Oggetto: [ID: 8593] Comune di Acquasanta Terme (AP) - Progetto S.S.4 "Salaria" – Tratto Trisungo-
Acquasanta: 2° lotto dal Km 155+400 (galleria "Valgarizia") al km 159+000. Intervento
Commissariato ex DPCM del 16/04/2021 – CUP F84E20002570001

Parere tecnico-istruttorio della Direzione generale Archeologia belle arti e paesaggio del MiC

Fig. 1 – Tracciato di progetto (Alternativa 1, in rosso) e indicazione delle Alternative su carta dei vincoli paesaggistici (cfr. elaborato T00-IA12-AMB-CT04-A)

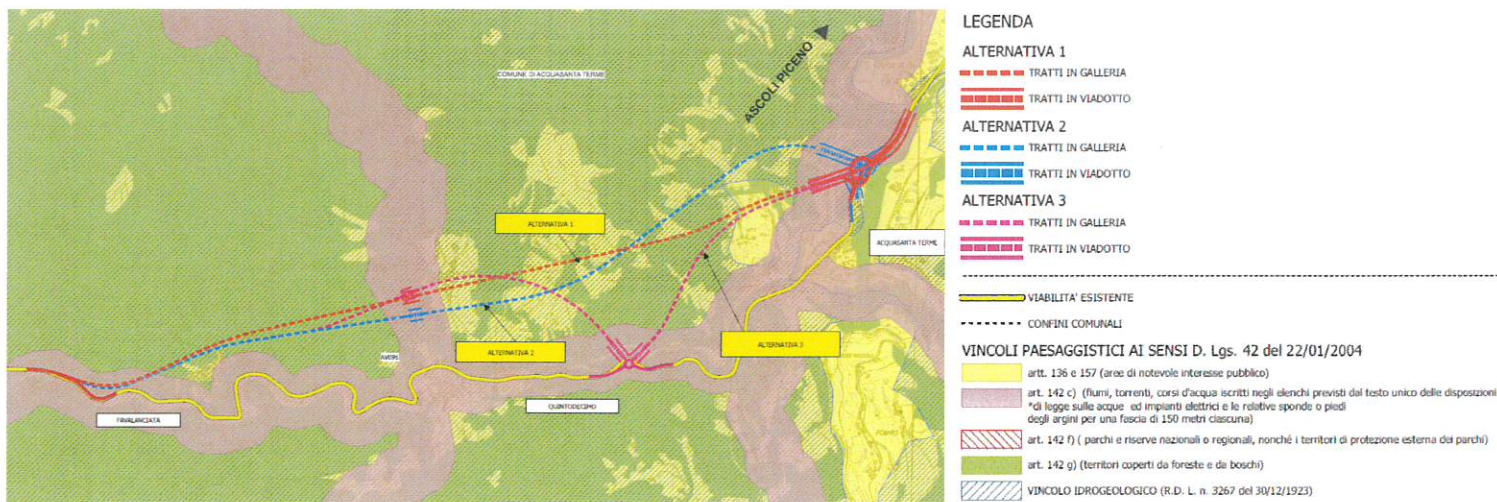
- E’ presente lo studio di tre alternative al nuovo tracciato, già visionate in sede di PFTE da questa Soprintendenza che ha ritenuto l’alternativa n. 1 migliore da punto di vista archeologico dell’area, e che anche dal punto di vista ambientale e paesaggistico viene ritenuto quello da preferire;
